PLAN LOCAL D'URBANISME INTERCOMMUNAL

Notice Explicative

De la Procédure de Modification n°1
Volume 2

Dossier d'enquête publique

→ Modification de l'OAP_1 « Panatière »

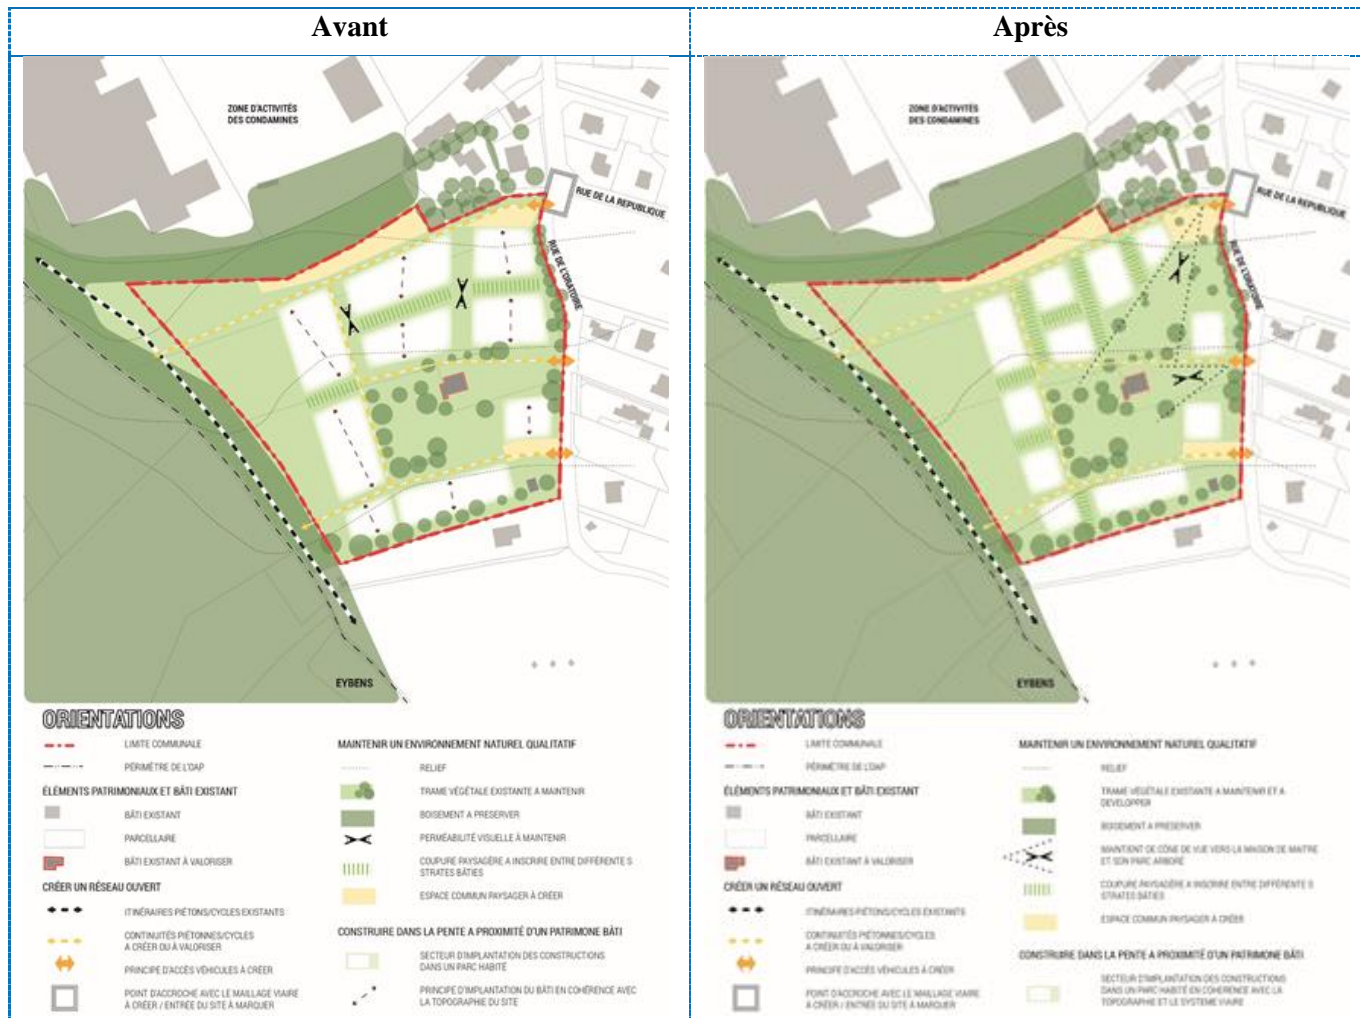
Les études menées par la commune sur ce secteur et les travaux menés par la Métropole ont mis en avant un certain nombre de points qu'il convient de redéfinir pour préciser le parti d'aménagement retenu pour l'OAP Panatière.

La principale nouveauté tient à la création d'un cône de vue afin d'ouvrir le site de projet sur le reste de la commune et de préserver une bonne partie de la prairie existante. Ce cône de vue modifie les implantations envisagées sur le site et met en avant ainsi les éléments de patrimoine, et notamment le patrimoine bâti, en valorisant la maison bourgeoise existante. Un parc privé est ainsi créé. Les orientations d'aménagement de l'OAP Panatière ont donc été enrichies afin de renforcer les objectifs de préservation de la qualité paysagère du site de projet.

L'Orientation d'Aménagement et de Programmation sectorielle n°1 « Panatière » est modifiée comme suit :

- Le schéma de l'OAP :

➔ **Ajout de l'indice (q) à la zone AUD1 de l'OAP Entrée nord du Bourg pour permettre la réalisation de plusieurs opérations d'ensemble**

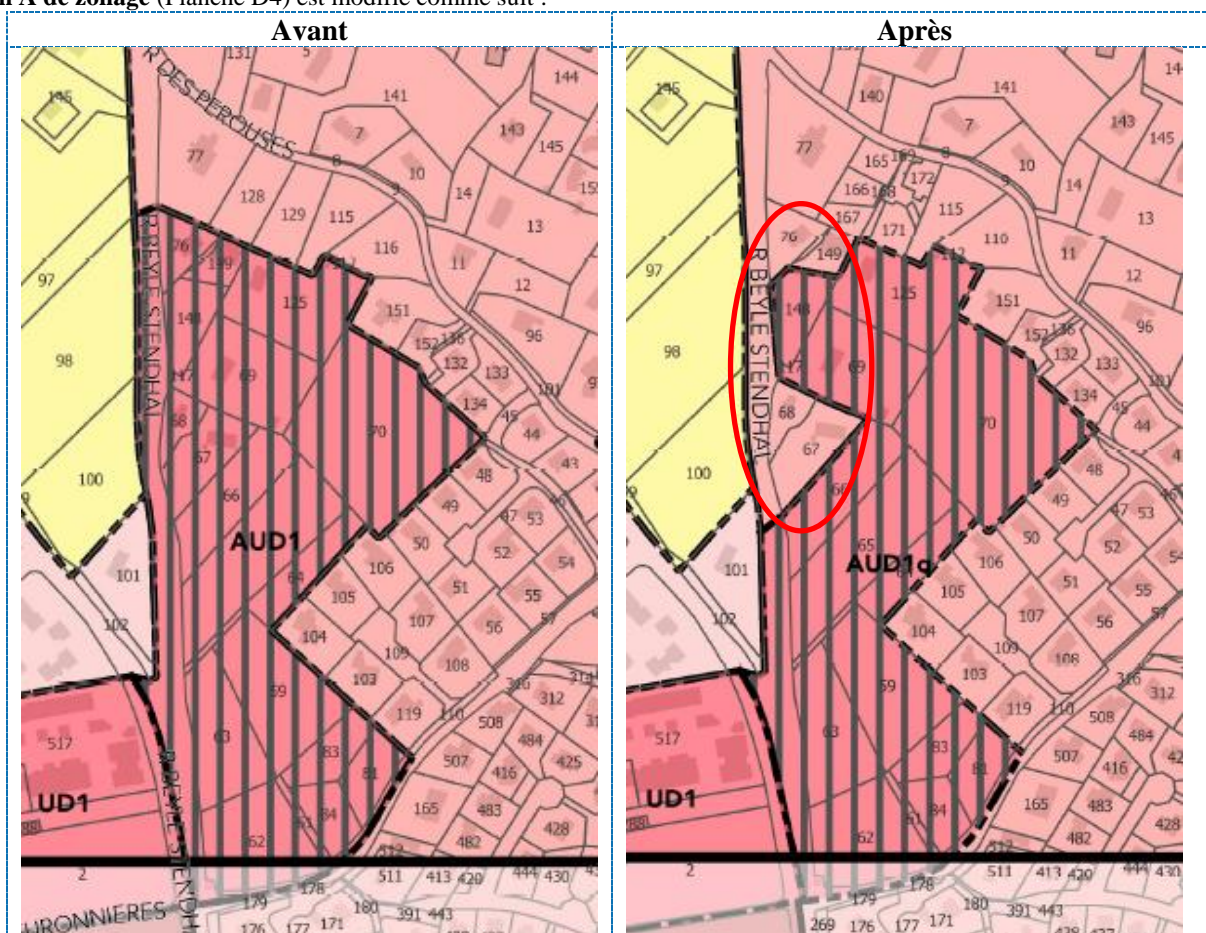
Le règlement de la zone AUD1 stipule que les constructions sont autorisées sous réserve de la réalisation d'une opération d'aménagement d'ensemble couvrant l'intégralité de la zone, compatible avec les orientations d'aménagement sectorielles couvrant le secteur.

La zone AUD1 de l'OAP Entrée nord du Bourg est d'une superficie conséquente et concerne de nombreuses propriétés foncières. La réalisation d'une seule opération sur l'intégralité de la zone est difficile à mettre en œuvre sur ce secteur. Il est proposé de modifier le règlement de cette zone AUD1 pour permettre la réalisation de plusieurs opérations d'aménagement d'ensemble, tout en respectant les orientations de l'OAP.

L'ajout d'un indice (q) à cette zone AUD1, renvoie à la modification du règlement de la zone AUD1.

Le **plan A de zonage** (Planche D4) est modifié comme suit :

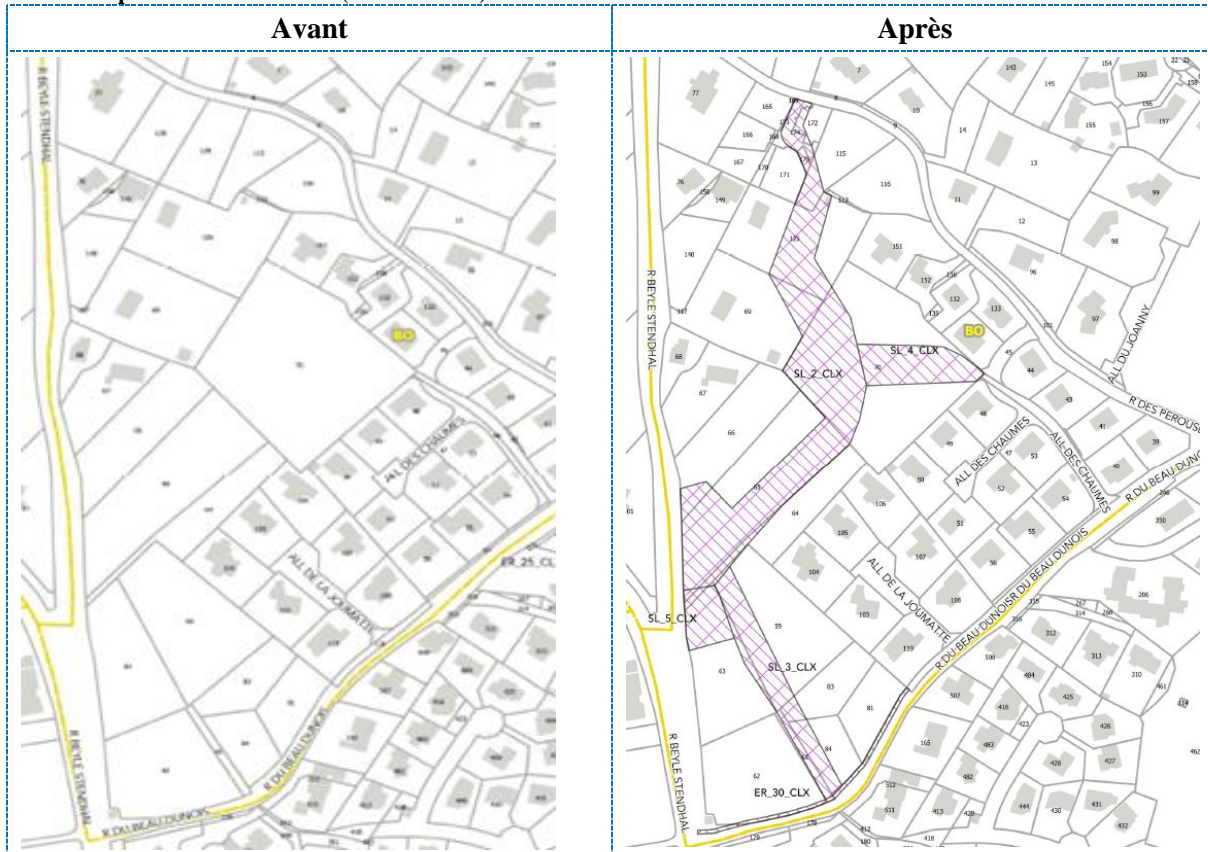
Ce cheminement assure la liaison piétonne entre la rue Beyle Stendhal et les quartiers environnants, et favorise ainsi les modes actifs en permettant de rejoindre aisément les arrêts de bus et la piste cyclable situés rue Beyle Stendhal.

L'atlas J2 des emplacements réservés (Planche K37) est modifié comme suit :

ERS 9 COR

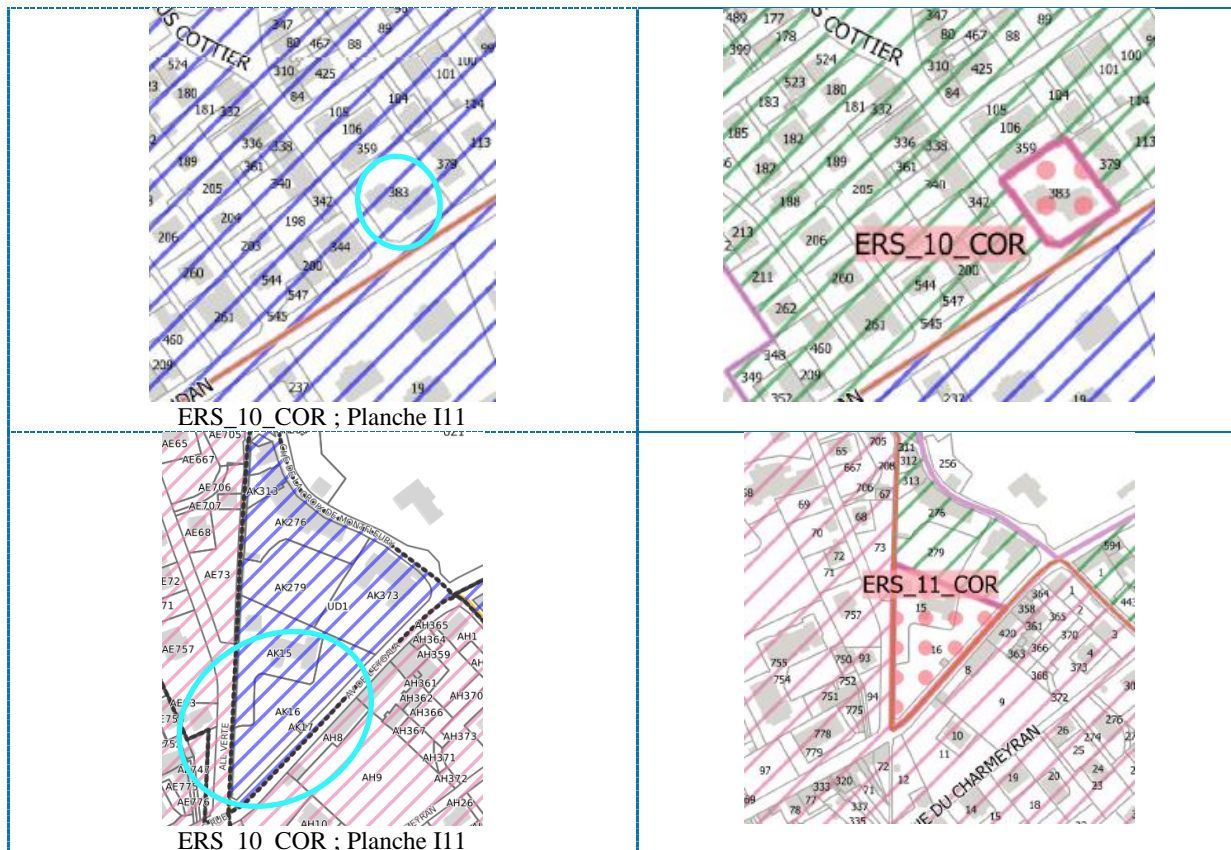
L'une de ces modifications consiste à créer de nouveaux emplacements réservés à la mixité sociale (ERS).

L'atlas C2 de la mixité sociale (Planches I10, J10, I11) est modifié comme suit :

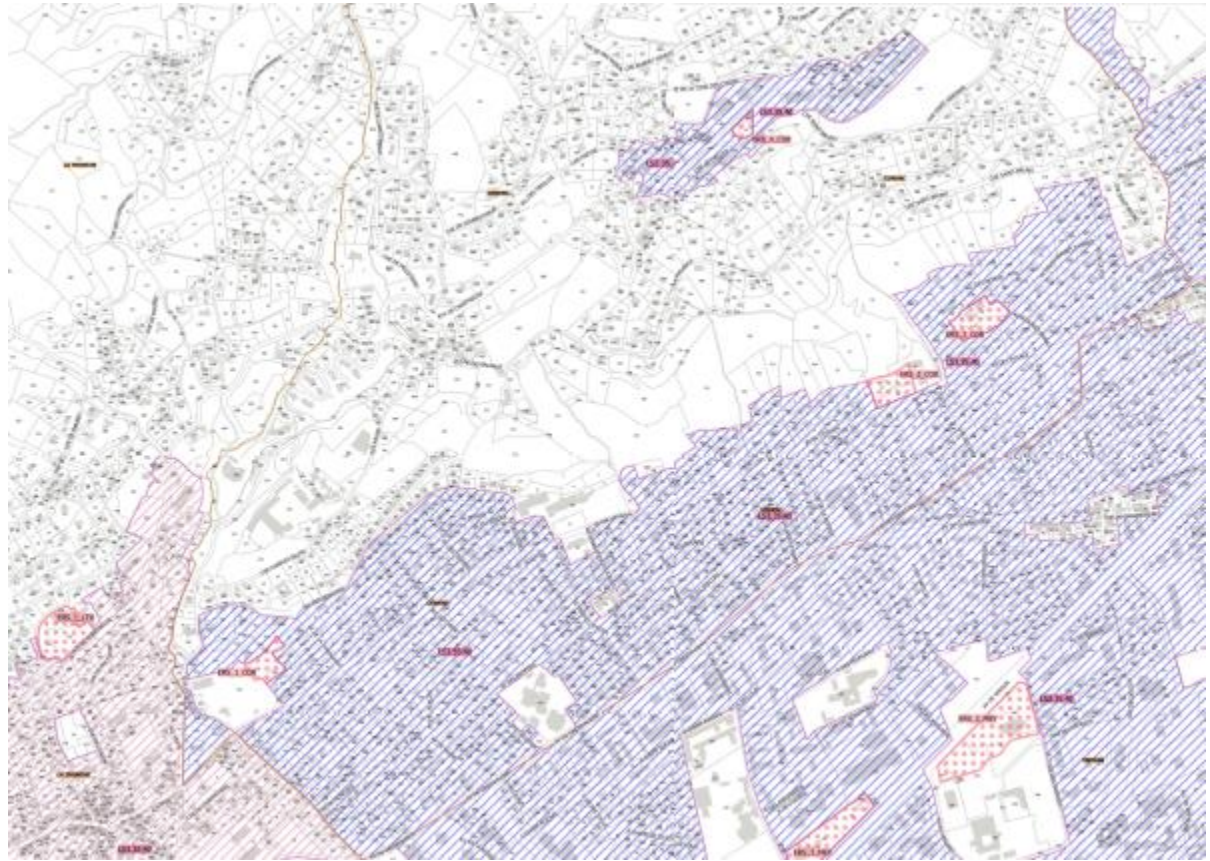
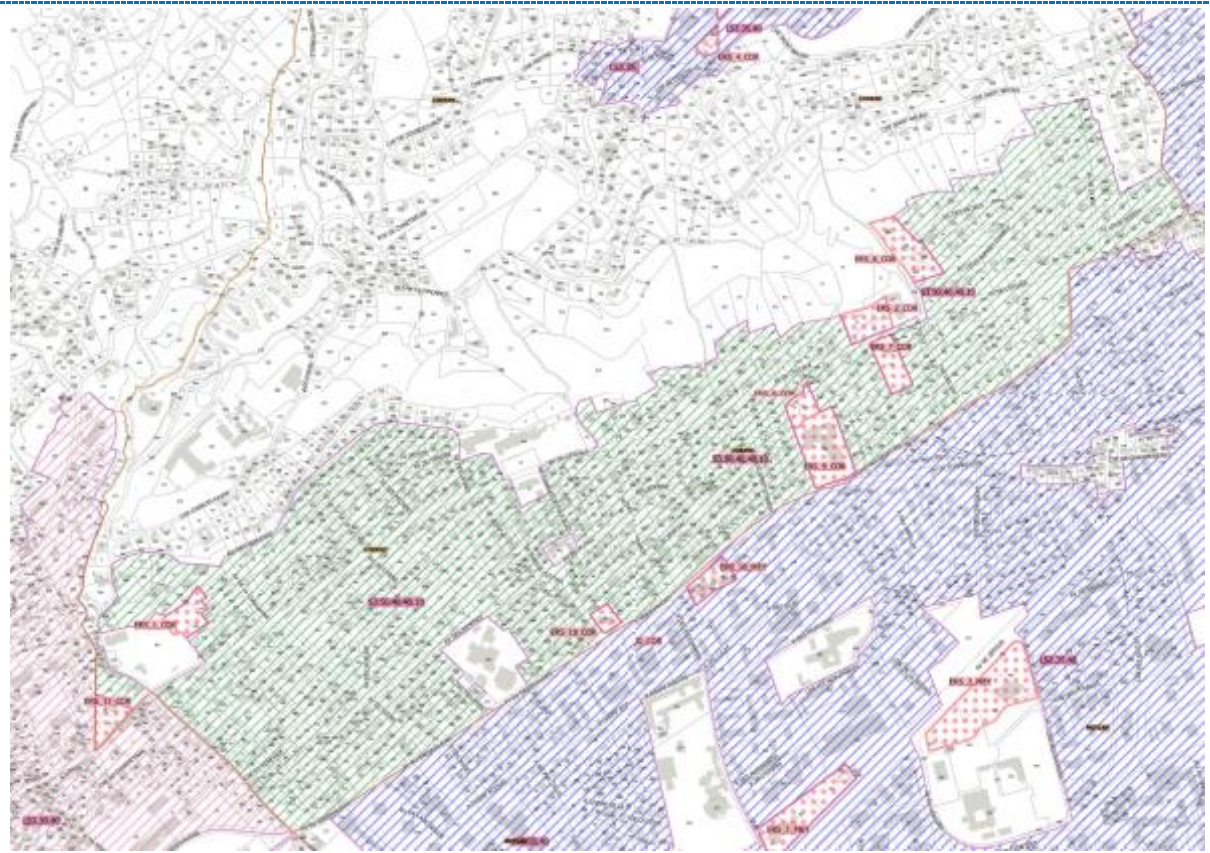
L'une de ces modifications consiste à renforcer le taux du secteur de mixité sociale (SMS) sur le bas de la commune de Corenc, à au moins 50% dédiés au logement locatif social en PLUS, PLAI, PLS, comportant au moins 40% de PLAI et pouvant comporter 10% au maximum de PLS. Le taux minimum de PLAI s'appliquera au programme de logements locatifs sociaux dans son ensemble. Le taux de PLS autorisé est maximum et s'appliquera au programme total de l'opération.

Avant

Après

L'atlas J1 des emplacements réservés (Planche M25) est modifié comme suit :

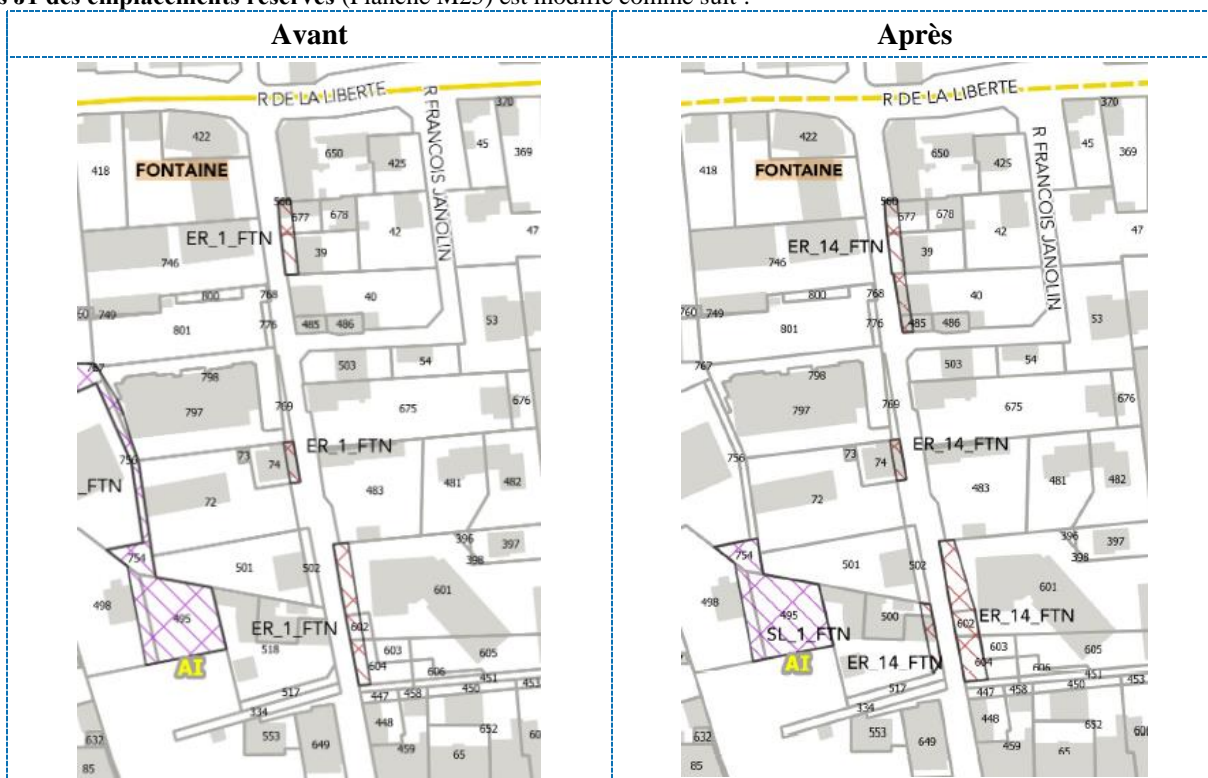
Par ailleurs, afin de prendre en compte l'évolution de ces projets d'élargissement et les acquisitions foncières réalisées depuis leur création, il convient de mettre à jour l'emprise de ces deux emplacements réservés.

L'atlas J1 des emplacements réservés (Planche M25) est modifié comme suit :

→ Création d'une OAP sur la parcelle cadastrée AH 10 à Prélénfrey

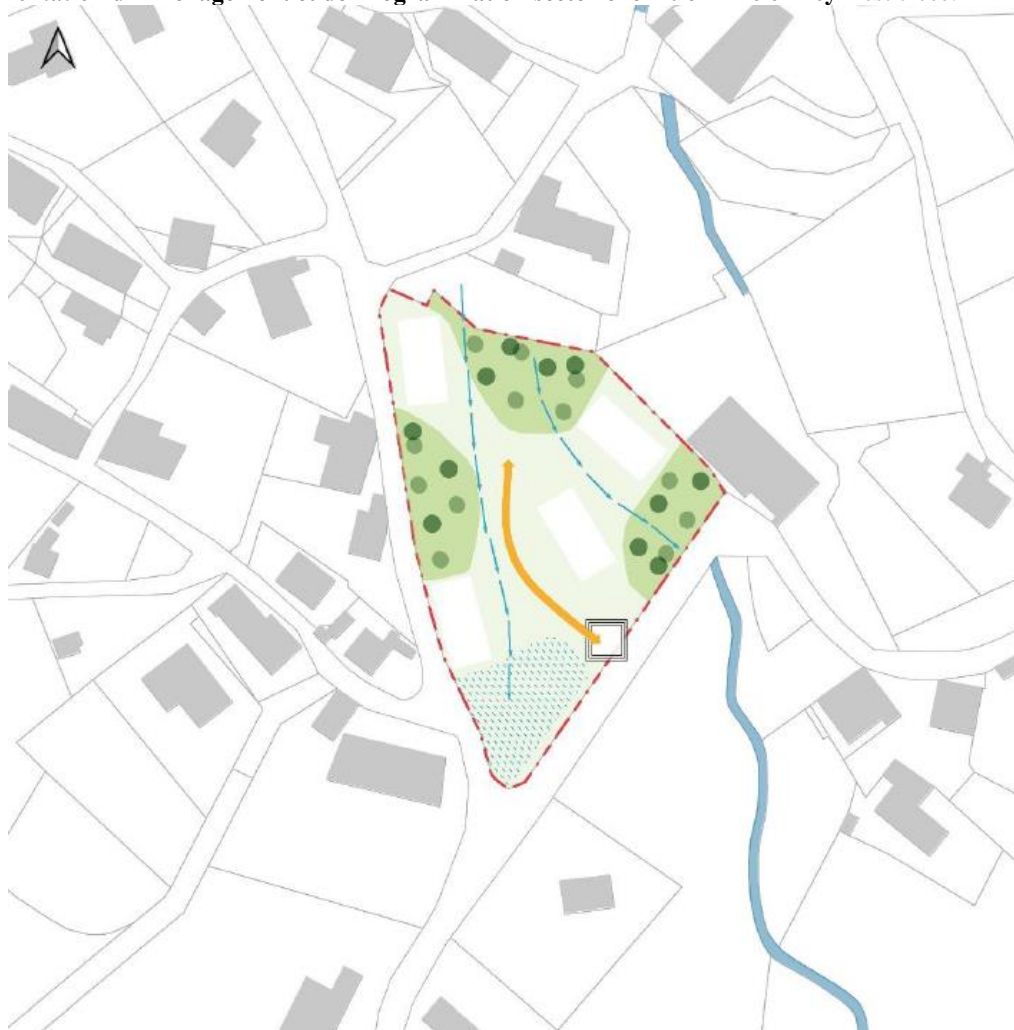
La parcelle AH10, d'une superficie d'environ 5800 m², est actuellement classée en UD3. Celle-ci, non bâtie, représente un important potentiel de construction et une opportunité pour développer Prélénfrey, celle-ci étant située en plein cœur du village, à proximité directe de l'école et de l'église.

→ Modification de l'OAP sectorielle n°37 des Besses

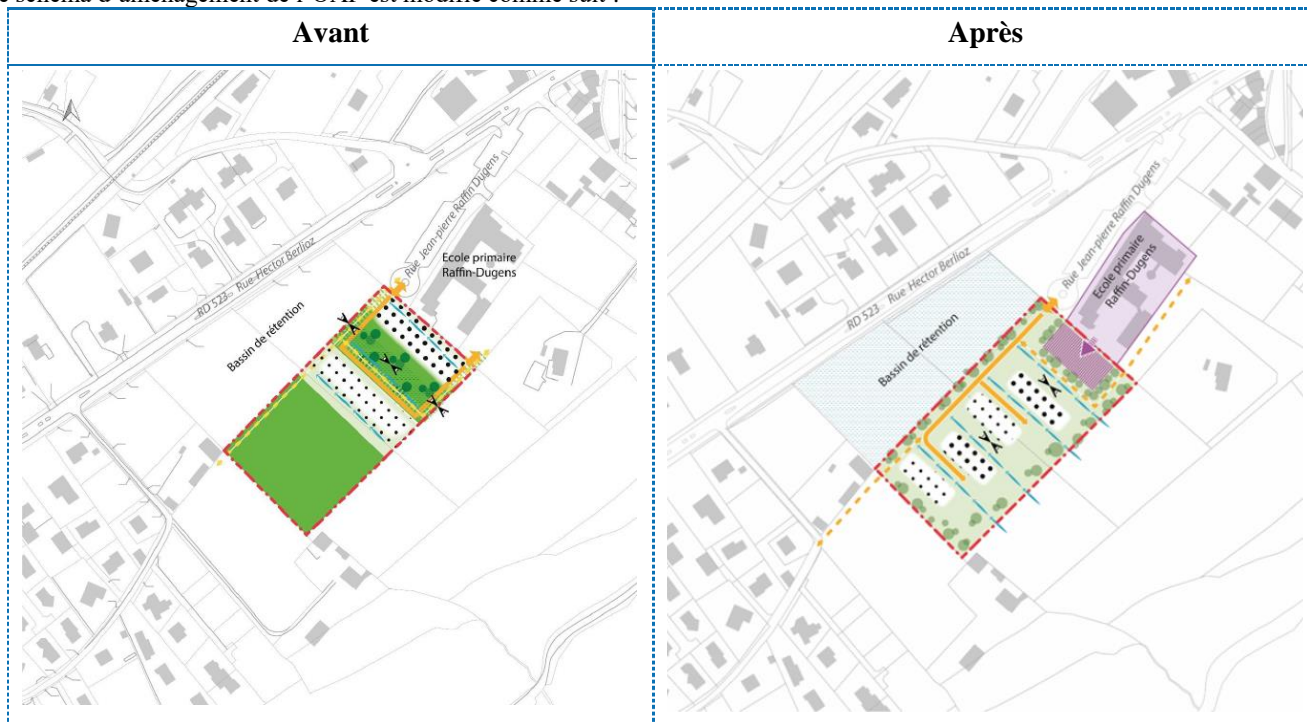
Afin de mieux s'inscrire dans les dispositions préconisées par l'OAP Risques et Résilience, ainsi que de permettre l'extension future de l'école, l'OAP sectorielle n°37 des Besses est modifiée. Les modifications portent notamment sur :
